スリーエム ジャパン株式会社  
 本社 141-8684 東京都品川区北品川6-7-29  
 電力マーケット事業部  
 事業部長 山根 宏太

**3M™ 22/33kV 常温収縮形分岐接続キット B22/33CS シリーズ 仕様変更について**

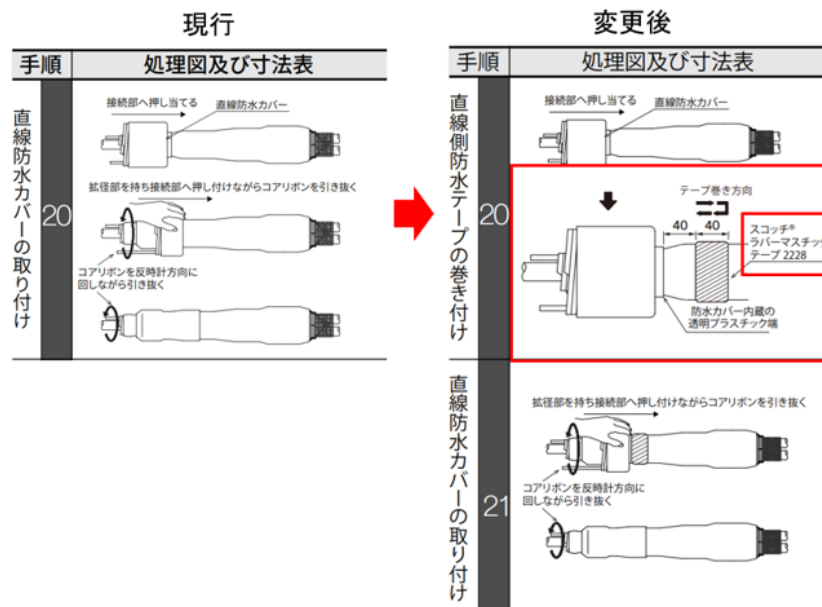
【工法変更箇所：直線側】 絶縁筒防水チューブ内側にスコッチ® ラバーマスチックテープ 2228 巻きを追加

※分岐側も同様に実施
